RESOLUCION No. 1284 9

16 SEP 2016

POR LA CUAL SE OTORGA UN PERMISO DE OCUPACION DE CAUCE

9. Box Coulvert	*859746E 808246N*	*Ampliacion longitudinal conservando la sección*	*Transporta aguas lluvias y de riego*

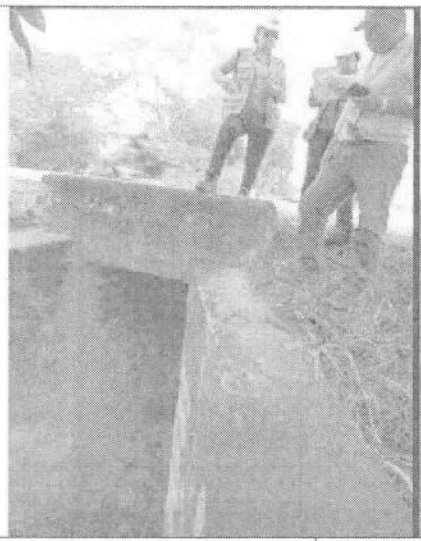
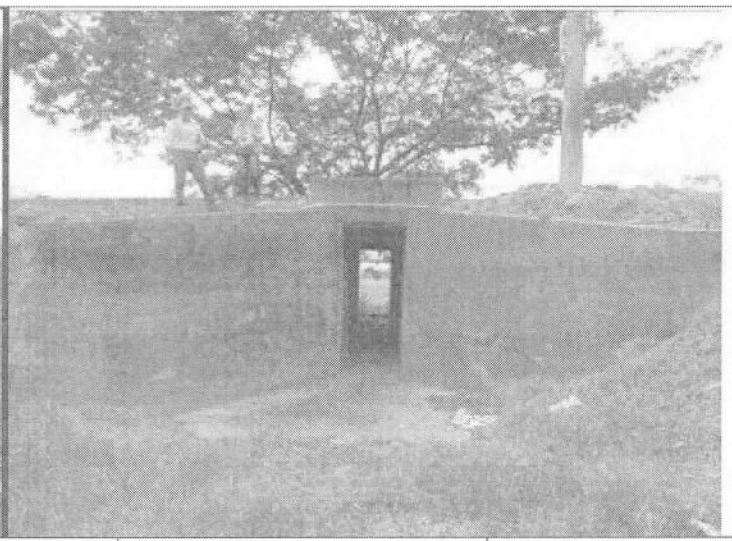
7. Box Coulvert	*859962E 807344N*	*Ampliacion longitudinal y de sección (1 x 1)*	*Transporta aguas lluvias y de riego*

8. Box Coulvert	*859879E 807705N*	*Ampliacion longitudinal conservando la sección*	*Transporta aguas lluvias y de riego*

21. Puente	*862743E 817636N*	*Construccion de puente peatonal aguas abajo del vehicular existente*	*Q cuisinde, el caudal*

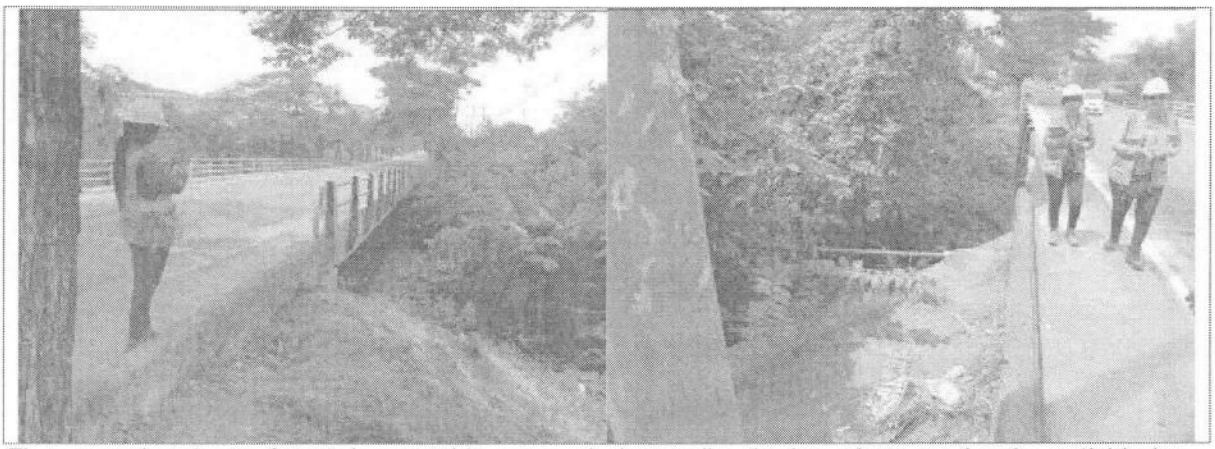
20. Alcantarilla 22"	*862825E 816293N*	*Ampliacion longitudinal y cambio a 36"*	*Transporta solo aguas lluvias*
